| TYPE | YEAR | PROJECT NO. | SHEET NO. |
|---|---|---|---|
| R.O.W. | 2015 | HSIP-106(33) | 22 |
| CONST. | 2017 | HSIP-106(33) | 32 |

S.R. 106 WILLIAMSON CO.

BEGIN STA. 113+50.00
END STA. 114+50.00

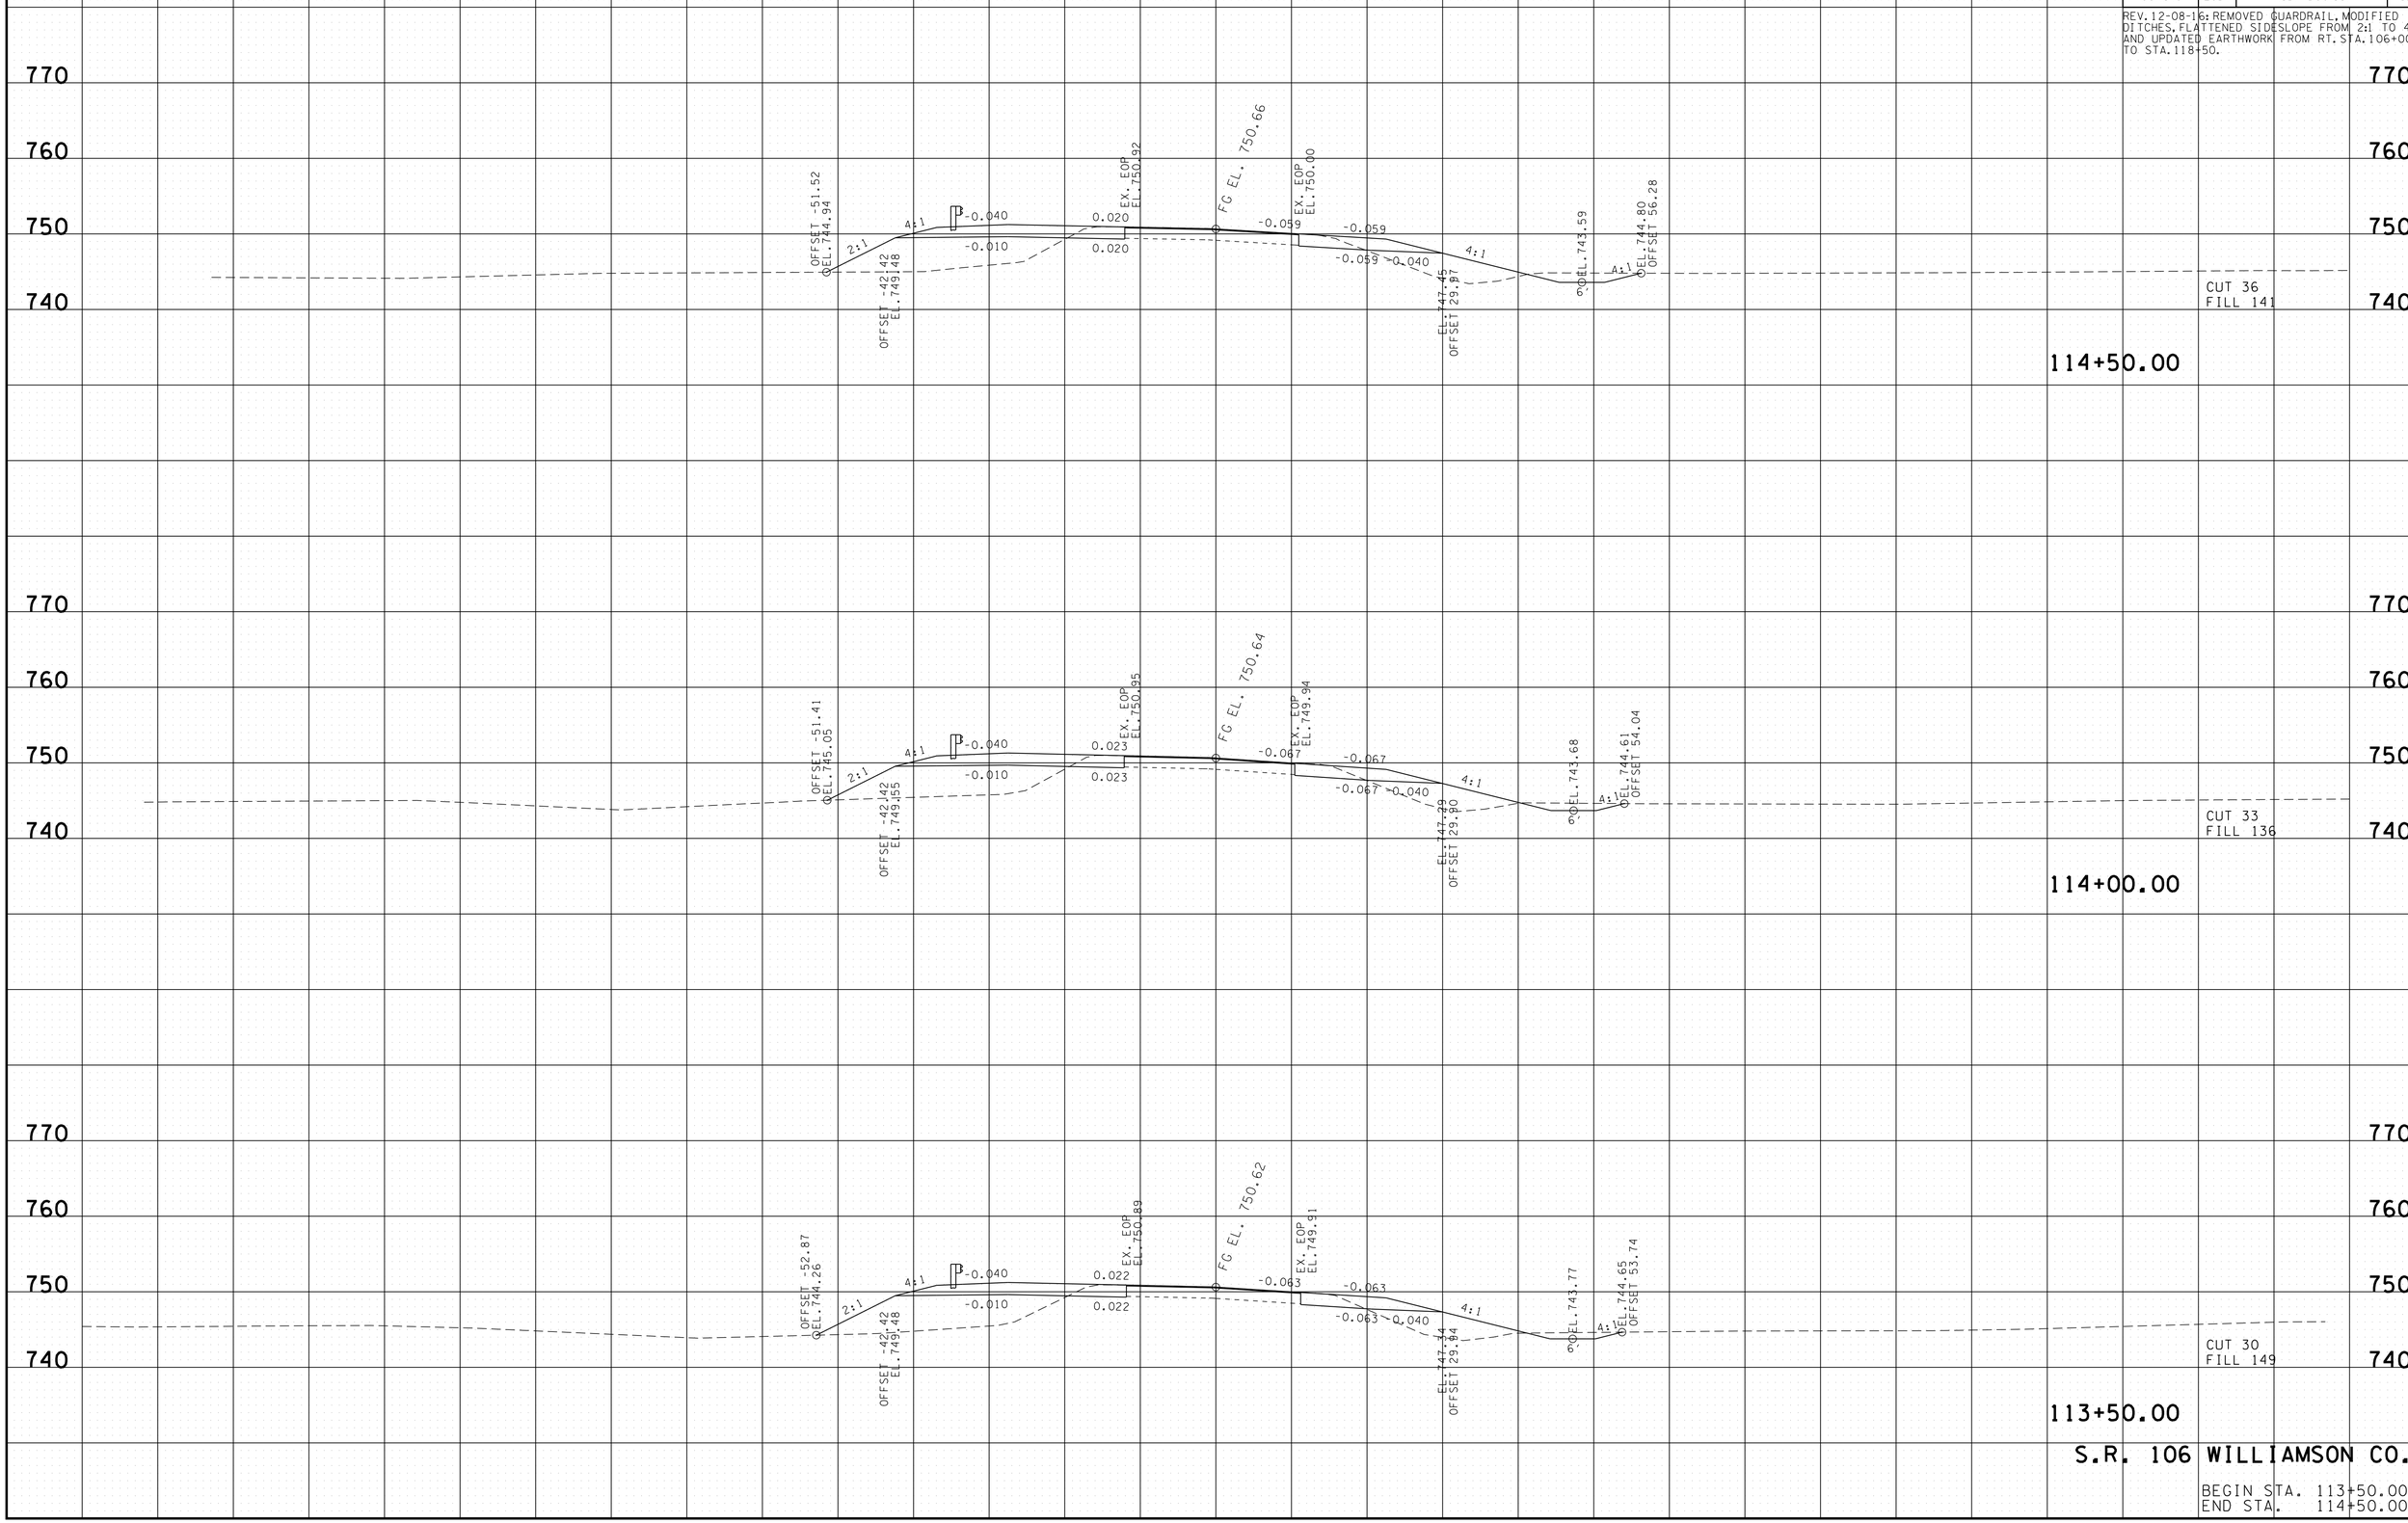
REV. 12-08-16: REMOVED GUARDRAIL, MODIFIED DITCHES, FLATTENED SIDESLOPE FROM 2:1 TO 4:1, AND UPDATED EARTHWORK FROM RT. STA. 106+00 TO STA. 118+50.
